Problemlösung «Reserveleuchte geht nicht aus (alter Tanksensor)»

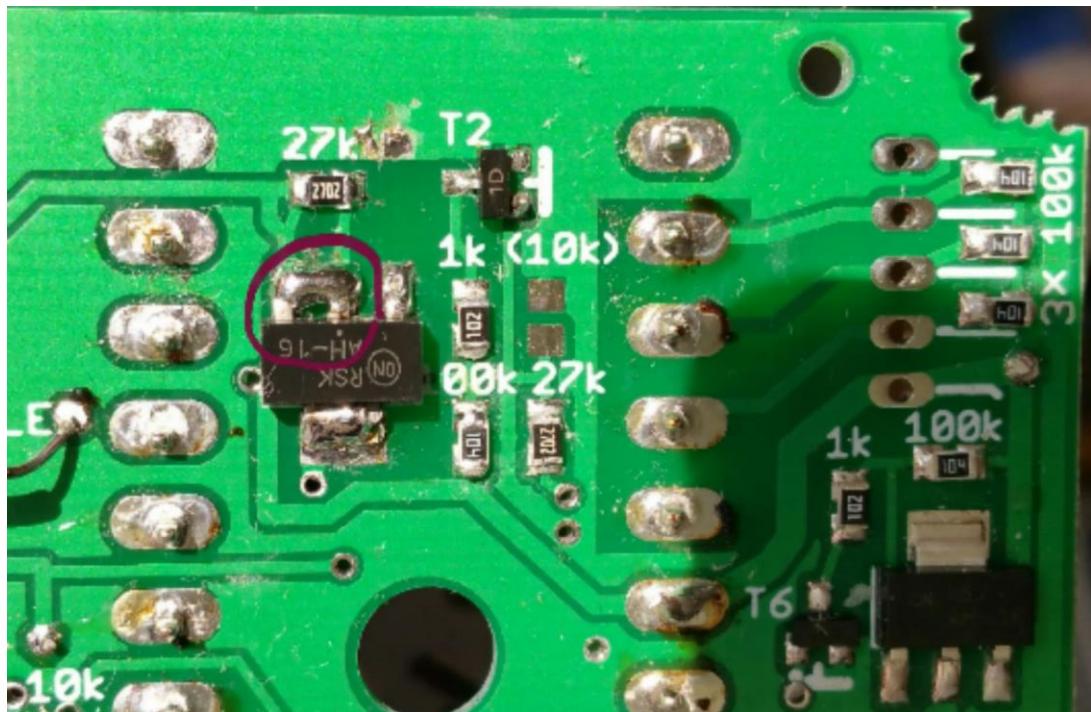
In seltenen Fällen kann es vorkommen, dass meine Schaltung nicht sauber detektieren kann, Welcher Tanksensor verbaut ist. Durch eine Widerstandsmessung lässt sich für gewöhnlich der Thermistor vom Schwimmer unterscheiden.

Es kann aber sein, dass der Kabelbaum einen ungewöhnlich grossen Widerstand hat, dann funktioniert diese Detektion nicht mehr und die Schaltung geht von einem Schwimmer aus.

Durch eine Lötbrücke in der BEP kann die automatische Detektion abgeschalten und permanent auf «alten Sensor» geschalten werden. Das Bild oben zeigt, wo die Lötbrücke gesetzt werden muss (rote Umrandung).
